# 改善箇所説明図

## 基準不適合発生箇所

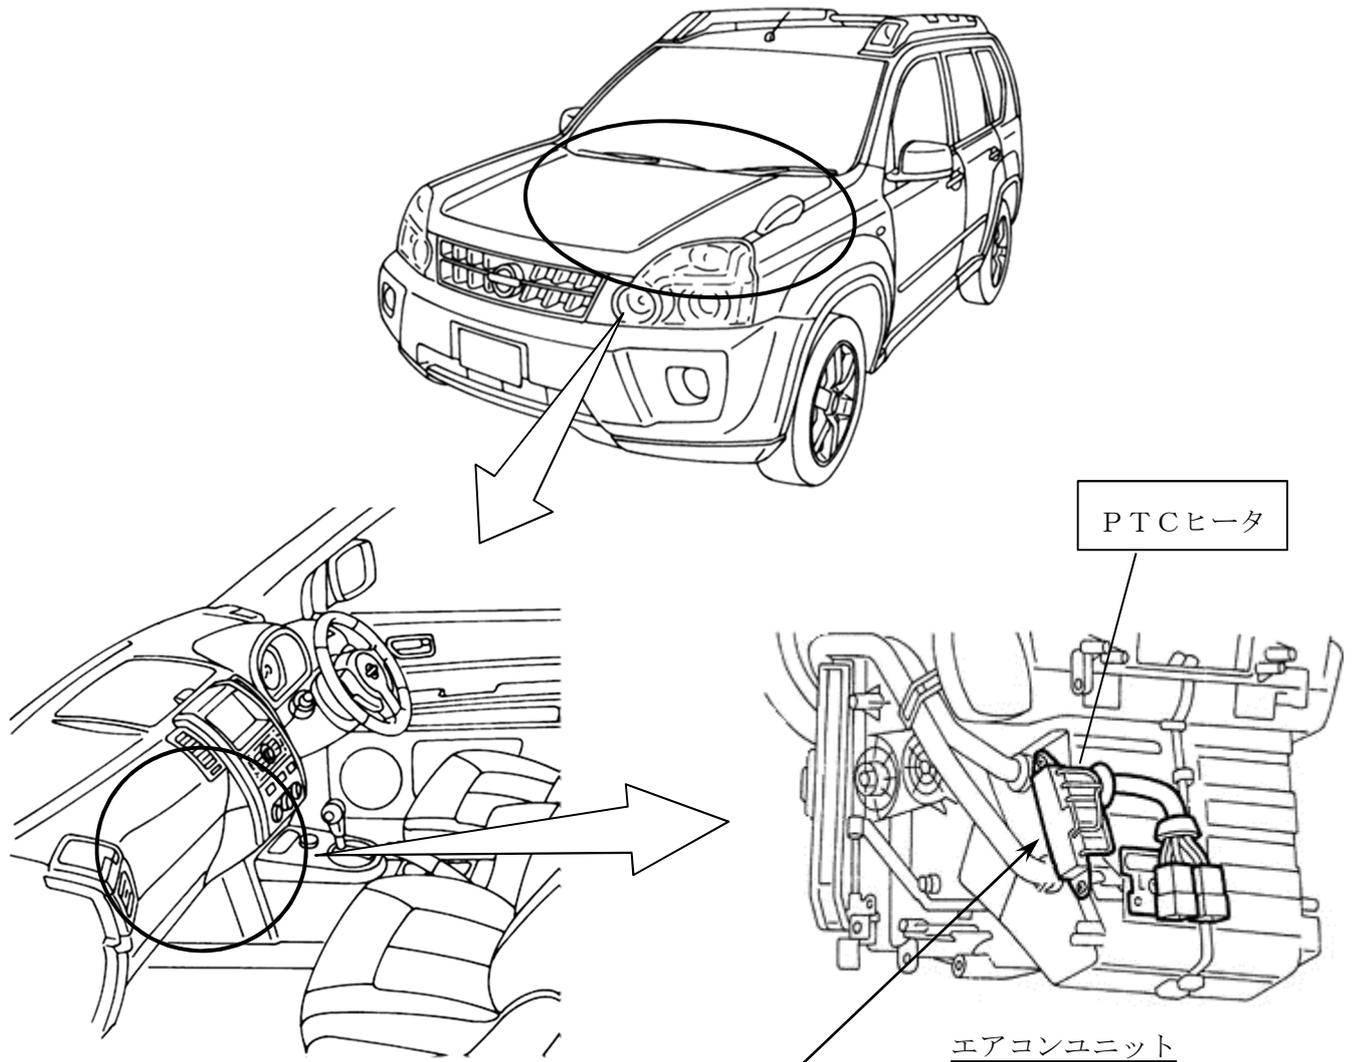
エアコンユニットのPTCヒータにおいて、電気配線の固定が不適切なため、走行中の振動等により揺動し端子が摩耗することがある。そのため、そのままの状態で使用すると、端子間の抵抗が増加し異常発熱して、発煙し、最悪の場合、火災に至るおそれがある。

全車両、当該PTCヒータを対策品と交換する。

識別：銀色のシールをモデルナンバープレートの右横に貼り付ける。
